03/ESC/RB/06/2023

WYJAŚNIENIE treści SWZ i ZMIANA treści SWZ

Dotyczy: postępowania o udzielenie zamówienia publicznego prowadzonego w trybie przetargu nieograniczonego, na podstawie art. 132 ustawy Prawo zamówień publicznych, na pn. Przebudowa systemu ciepłowniczego miasta Ozimek poprzez zabudowę wysokosprawnej kogeneracji i dostosowanie do warunków systemu efektywnego, Zadanie częściowe nr 1 - zabudowa układu wysokosprawnej kogeneracji z zastosowaniem silnika spalinowego gazowego – kotłownia gazowa Plac Wolności 8 w Ozimku.

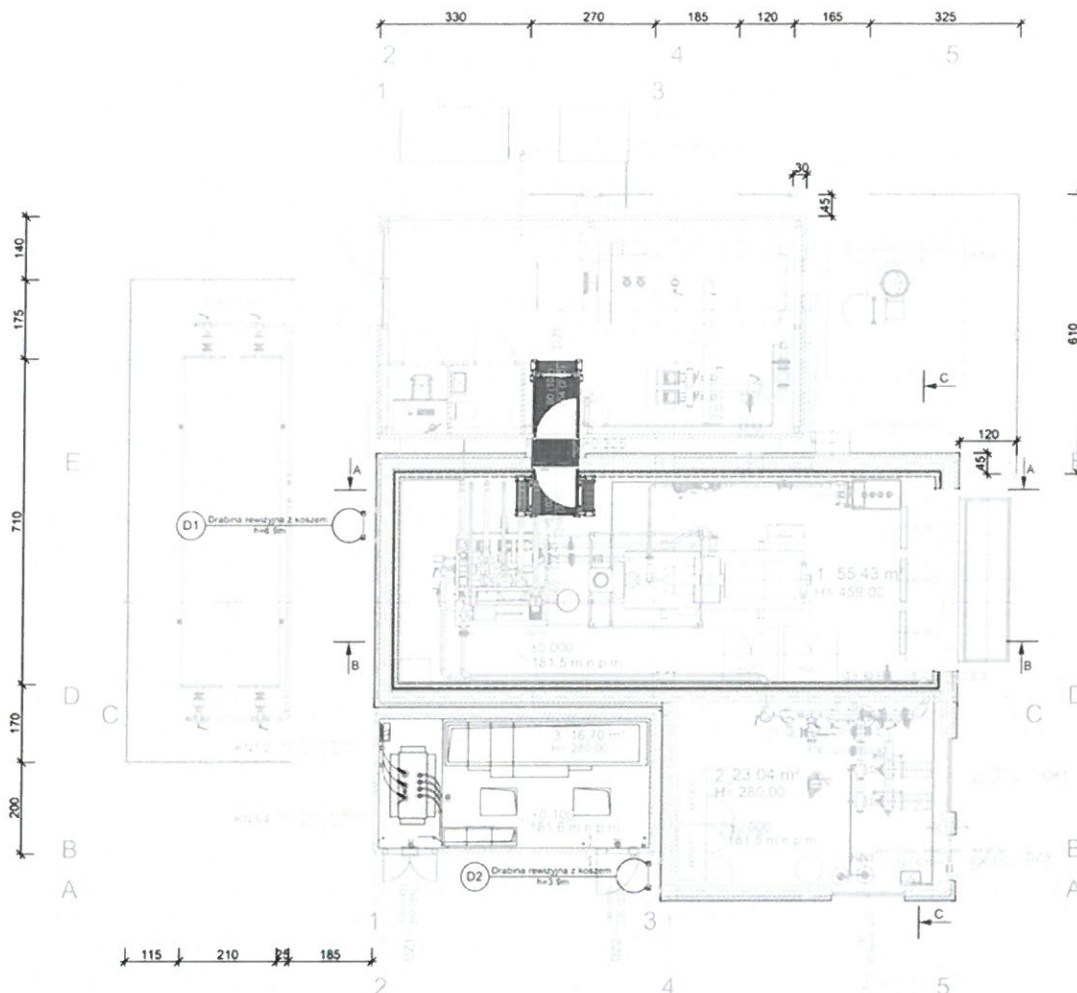
1. Proszę o określenie miejsca posadowienia żaluzji fasadowych na gruncie (odległości od budynków, urządzeń):

Na rysunku poniżej pokazano odległości żaluzji technicznych/fasadowych posadowionych na gruncie od budynku i urządzeń. Należy pamiętać, że w dokumentacji przedstawiono przykładowe rozwiązania technologiczne oraz urządzenia. Ostateczne odstępy żaluzji technicznych/fasadowych od urządzeń należy zweryfikować i dostosować do wymagań określonych przez ich producentów.

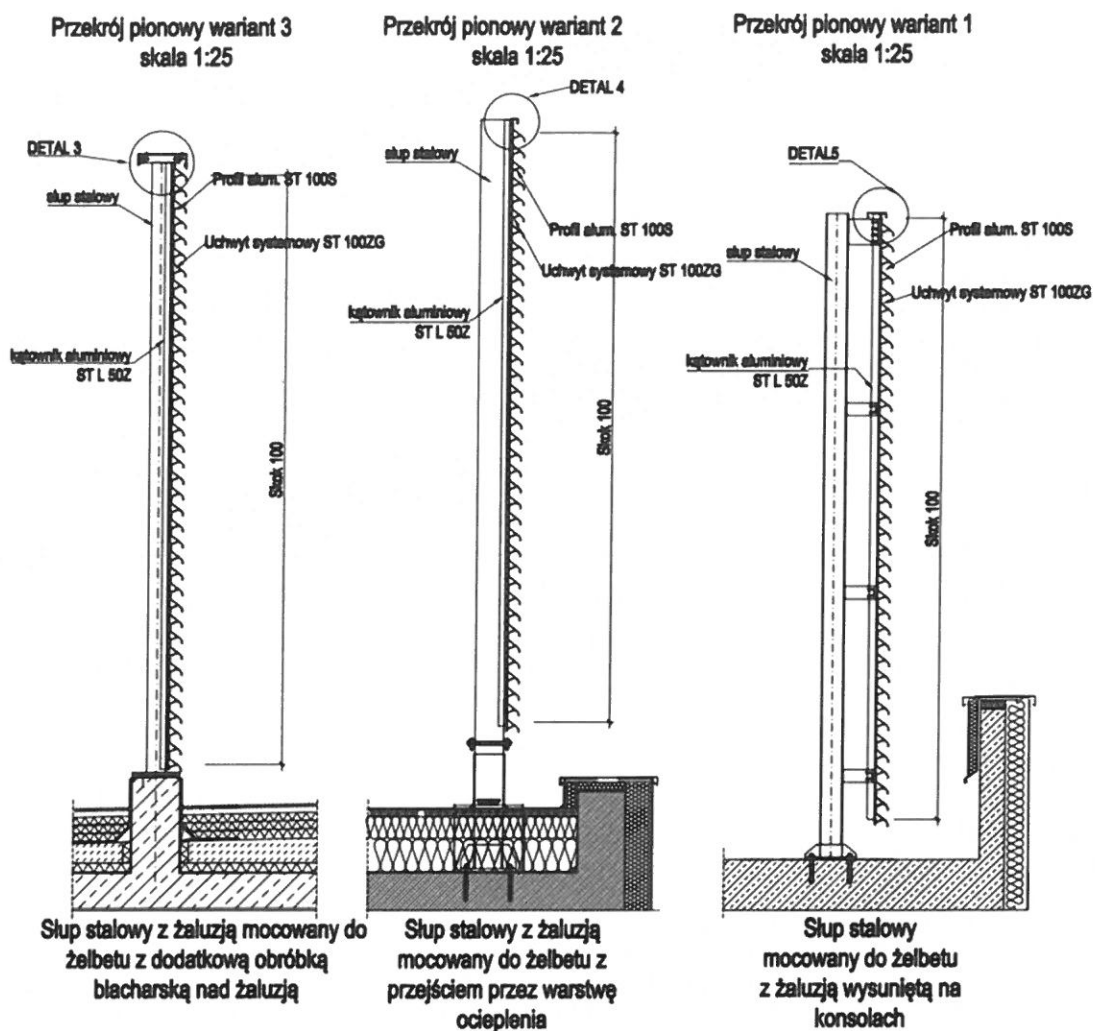
2. Proszę o określenie sposobu montażu żaluzji do attyki i na gruncie (producenci żaluzji nie przewidują projektowania fundamentów i słupów konstrukcyjnych)

Z informacji uzyskanych od niezależnych firm wynika, że oferują kompleksowe usługi związane z zabudową żaluzji technicznych/fasadowych łącznie z podkonstrukcją. Na podstawie rysunków architektonicznych i założeń jakie mają spełniać żaluzje dobierają najlepsze rozwiązania.

Na przekazanym rysunku pokazano rekomendowane rozwiązanie w postaci stóp fundamentowych, na których można posadzić konstrukcję żaluzji technicznych/fasadowych na gruncie.

Przykładowy sposób mocowania żaluzji technicznych/fasadowych do attyki przewidziany przez producentów przedstawiono poniżej:
